「地理的電力(種)油発電所。
発電用原子炉施設許可申請書
(3号 発電用原子炉施設。変更)
に關する 審査書等」

2025. 5. 29.

北海道電力株式会社泊発電所の発電用原子炉設置変更許可申請書(3号発電用 原子炉施設の変更)に関する審査書案

図29

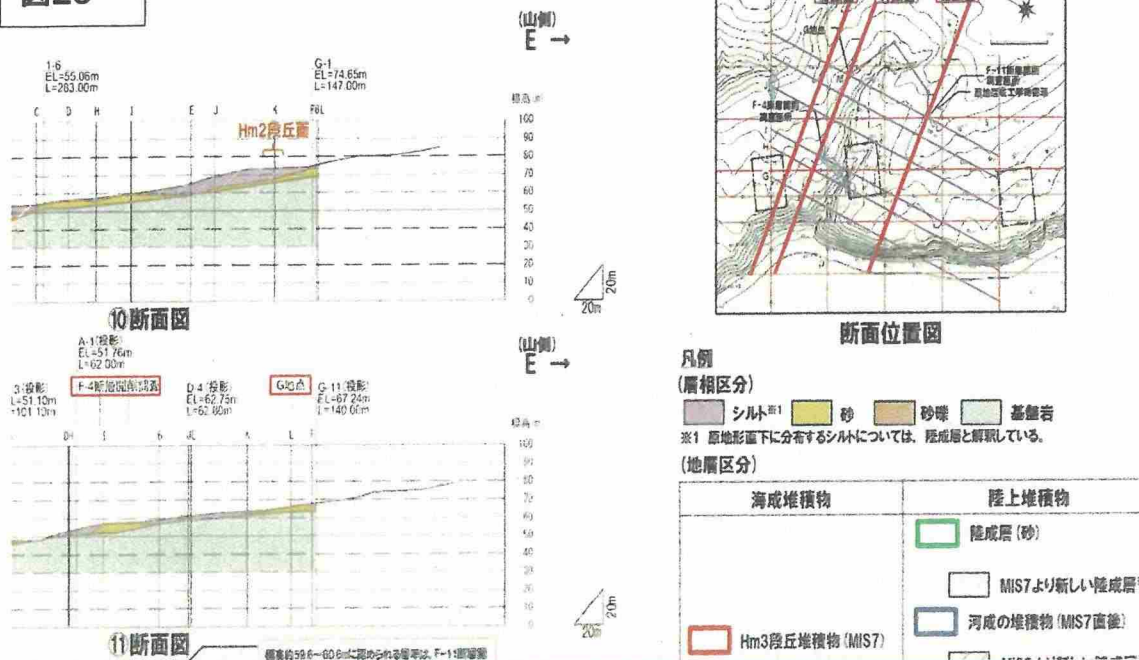
G地点の地層が周氷河性斜面堆積物である証拠は、図29、30に示した北電の資料からも推測される。すなわち、この図では、斜面堆積物が段丘堆積物を覆って、「中央の沢」の周辺に広く分布していることが示されているからである。北電も「中央の沢右岸側の山側において連続した分布を示す陸成層(シルト及び砂)は、Hm2段丘及び河成の堆積物(MIS9直後)の上位に分布することから、MIS9より新しい陸成層と解釈」している。Hm2段丘面はMIS9、その直後の河成堆積物はMIS8であり、さらにMIS7のHm3段丘面をも覆うことから、この陸成層は、少なくともMIS6以降の周氷河性斜面堆積物である。しかし、斜面物質は地形的に最も表層に位置するので、最終氷期にさらに周氷河作用を受け、再移動した可能性を否定できない。Toya, Spfa1などの火山灰が入っていれば確実に最終氷期と認定できるが、火山灰は降下後、斜面では侵食されて無くなることも少なくないので、火山灰がないからと言って、最終氷期でないとは断定できないことも考慮すべきである。いずれにしても、北電の調査はずさんであり、規制委は、すべての表層の堆積物を北電に再調査させるべきである。

すべての地点でシルト質斜面堆積物が、Hm2、Hm3面を覆って分布する。北電も認めているように、明らかに MIS7以後の陸上堆積物であり、最終的な移動時期は、最終氷期になる。

図30

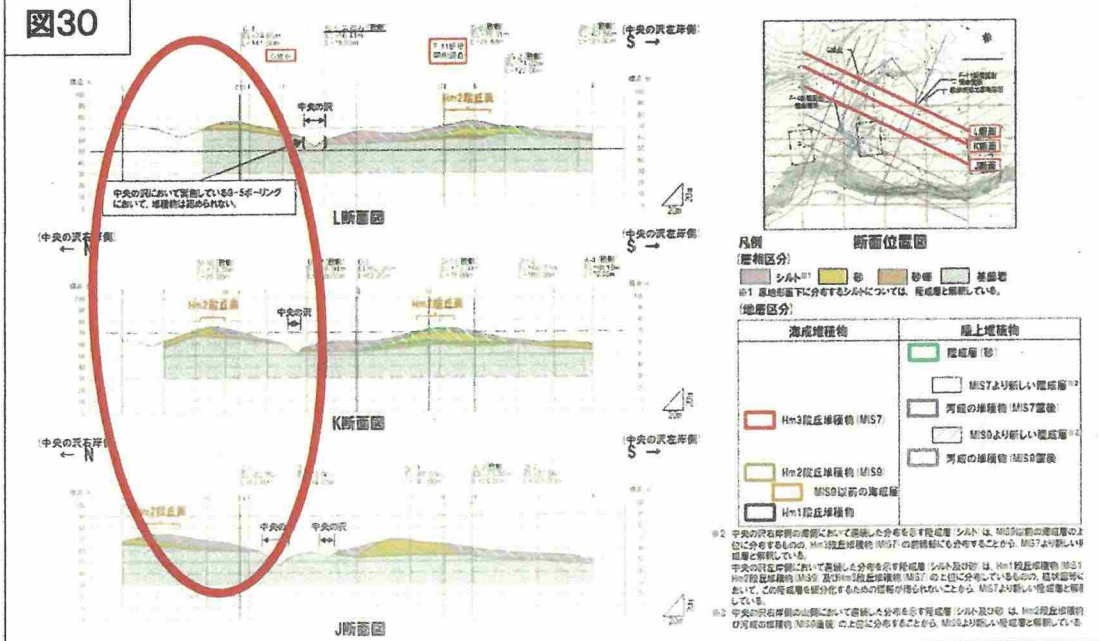
⑩断面では、厚いシルト質斜面堆積物を認めている、⑪断面でも、北電は斜面堆積物が分布するとしており、ただ、黄色い砂と、シルト質斜面堆積物の区分を具体的にどのようにしているのか、明らかにしていない。

赤枠(加筆)で囲った3つの断面では、K、J 断面では、谷側の斜面はすべて斜面堆積物になっているのに、L断面だけ異なっているのは、不自然である。北電に、具体的に堆積物を示させ、比較させるべきである。

図31

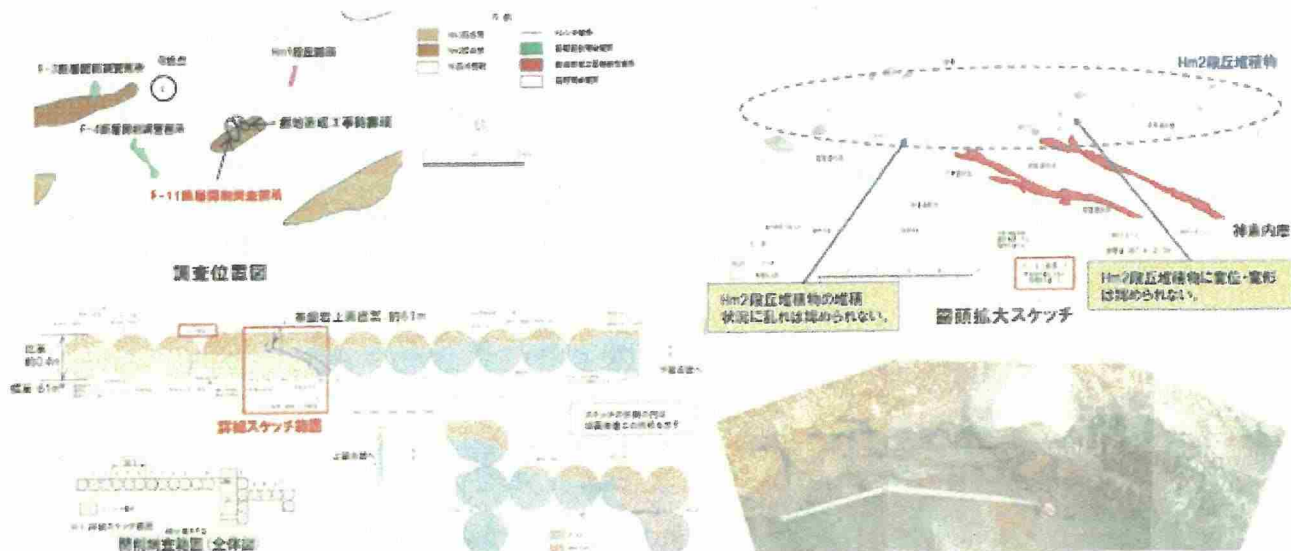
しかし、F-11 断層においても、北電は、開削調査箇所では、ほとんどまともな調査をしておらず、図31、32の4枚の写真と、3枚のスケッチしか規制委には提出されていない。図 32 でも、基盤の上面標高や、露頭の上面標高は、あくまでも推定値である、と小さく書かれている。要するに、たんに工事中の法面の写真を撮影し、観察しただけで、きちんとした測量や調査をしていないのは明らかである。3 号炉の重要施設の直近を通る断層の活動性を、このような簡単な調査で判断することは、原発の安全性の審査ではありえないことである。

図31で北電は、この堆積物の基質が、赤褐色のシルトからなることを認め、Hm2 段丘をつくる海成層の基質は一般に砂質であることから、「ここだけ基質が層相変化を示している」と説明している(黄色い枠内、4～5 行目、赤下線部)。段丘堆積物の基底部であれば、一般に基質は砂質であり、ここだけが層相変化した、というのは、あまりに一方的な説明である。

基質が、そのように赤褐色シルト質であるのは、より古いHm1 面などの、風化したシルト質の物質が混じった周氷河性斜面堆積物であるからこそであり、そのような可能性を否定できない以上、そこだけ、正当な根拠もなく「層相が変化した」と解釈するのは、あまりに一方的な解釈である。

だからこそ、規制委は審査をやり直し、北電に、F-11 断層が直接、観察できる露頭の開削を命じ、それができないなら、審査は、現時点では不合格とすべきである。

図36

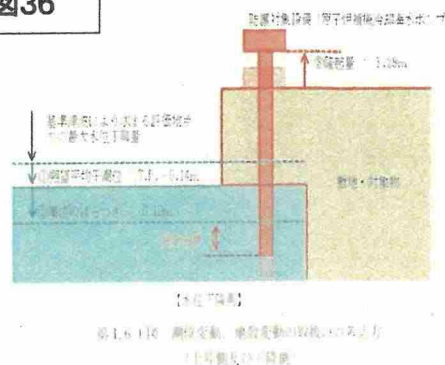
とされているが、そもそも北電は、積丹半島の先端に近い 1 地点にのみ活断層を認定し、そこから任意の方向に断層を仮定して、泊原発への地震動を算出したに過ぎない。変動地形学的調査を無視したこのやり方がおかしいことは、意見5～7で述べた通りである。また結果として北電が仮定した断層は、渡辺・鈴木(2015)が変動地形学的手法で想定した、積丹半島西方断層の南半分に当たっている。それだけでも、図35、図36のように、少なくとも 1.2m の隆起が、原発敷地では発生することになる。図で述べたように、変動地形学的手法で調査すれば、積丹半島西方断層の長さは少なくとも70km以上になり、それが連動すれば、敷地内の隆起量は、より大きくなるはずである。少なくとも規制委は、北電に、そのような検討を命じるべきである。また北電は、敷地沿岸部では、軟弱地盤が5mも沈下することを認めている。規制委は、重要施設や、敷地内での緊急車両の通行への影響を、安全サイドにたつて保守的に評価すべきである。

図38

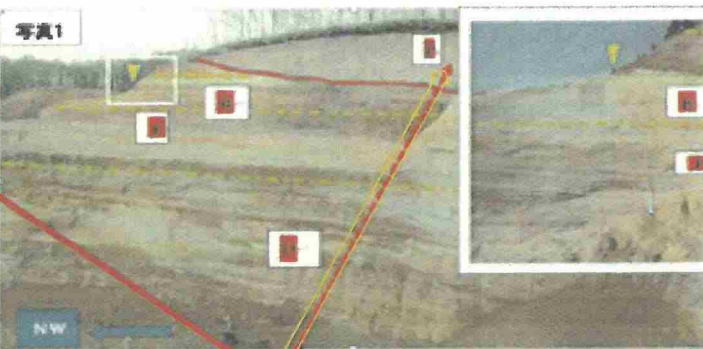
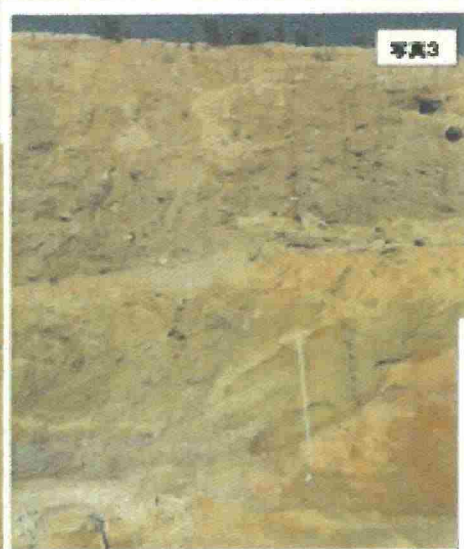
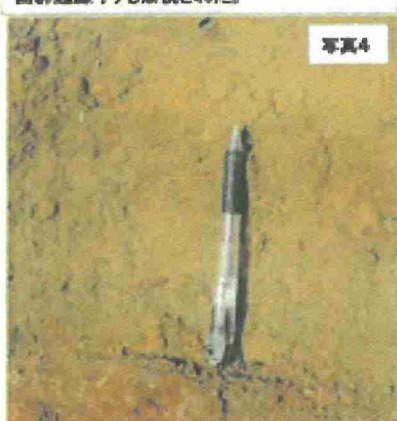
大部分が、デイサイト層であり、ニセコ起源を示唆するが、北電は十分に検討せず、古平層の中の安山岩が再堆積したと、無理な説明をしている。

ピソライト(写真4)の発達した場所(写真3)は、写真1の大きな崖の左端、黄色い▽の背後にあたり、標高は53.5m以上である。

これに対して、北電が、丸い粒子を探して、分析し、中に微化石が入っているので、ピソライトではないと結論したのは、写真1では、黄色い破線より下に露出する前浜堆積物(F)の中であり、位置は、この大きな崖の右端(この写真の範囲よりさらに右)であり、標高も約45mほどであって、小野・斉藤(2019)がピソライトを観察・記載した場所とは全く異なっている。

そもそも、明らかに海成層の部分で、丸い粒子を分析しても、火山性でないのは当然である。
